改善箇所説明図

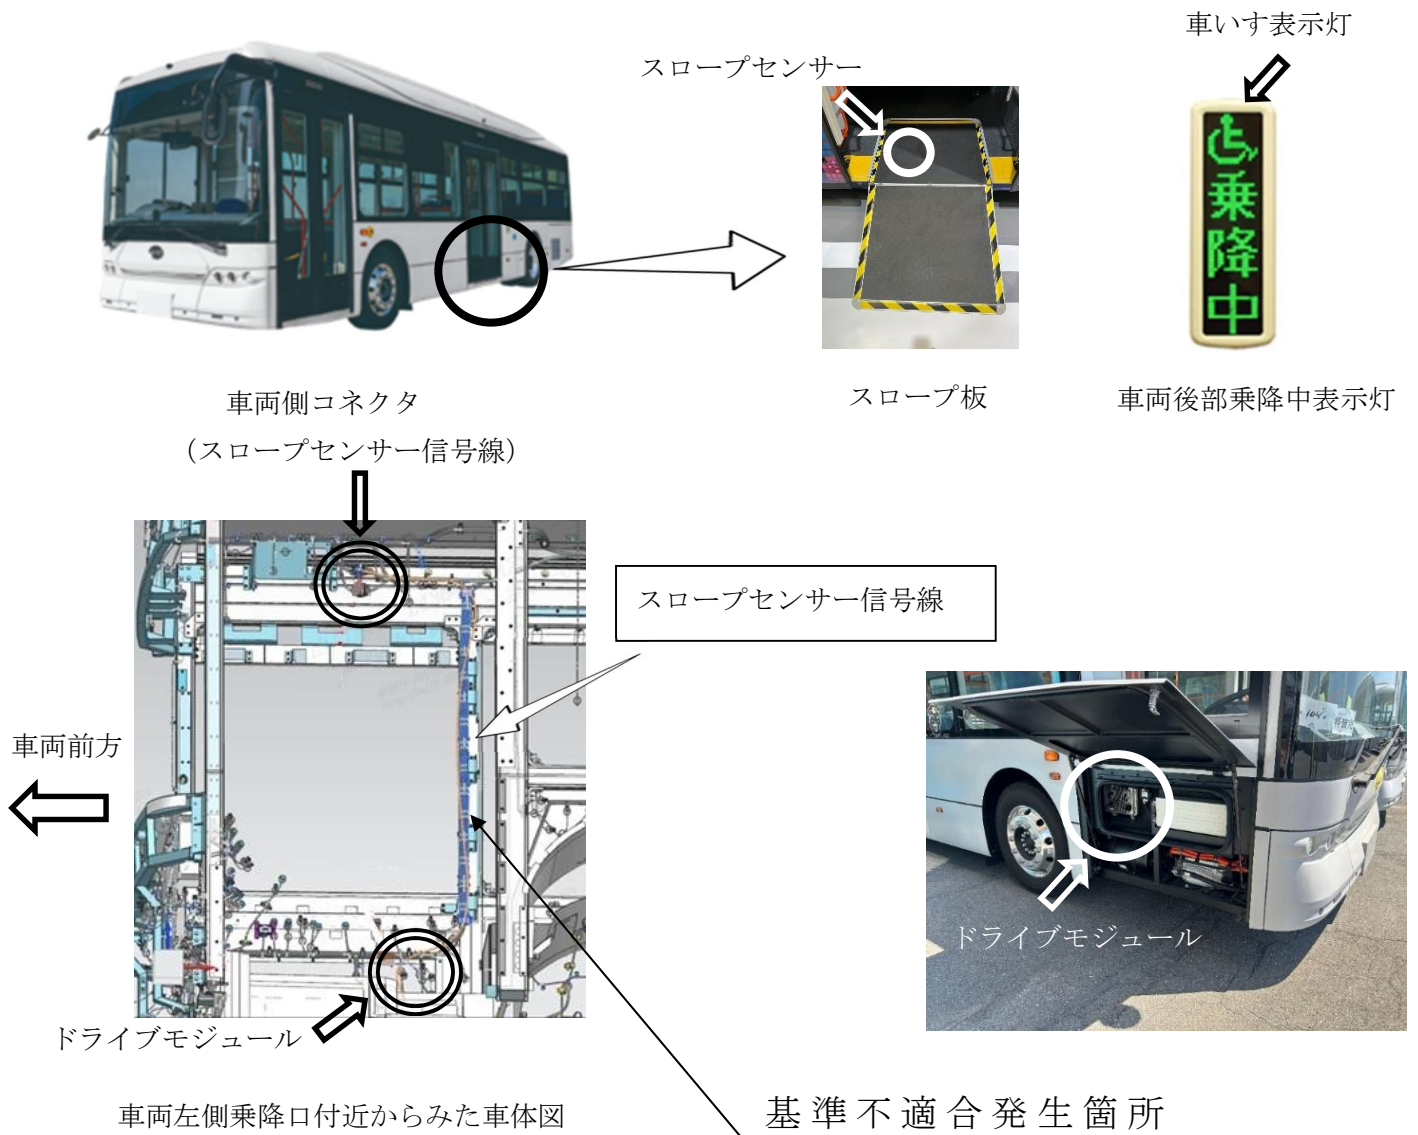
スロープセンサー信号線において、設計検討が不十分なため、配策が不適切なものがある。
そのため、スロープセンサーが損傷し、スロープ板を使用しても車いす表示灯が点灯しないおそれがある。また、スロープ板が閉じて乗降ドアが開いた状態と誤認されて閉まらず、走行できなくなるおそれがある。

全車両、当該信号線を正規の配線経路に修正する。
また、スロープセンサーが損傷している場合は、新品に交換する。

注 は、引き直す配線を示す。

識別：ドライブモジュールに白色ペイントを塗布する。
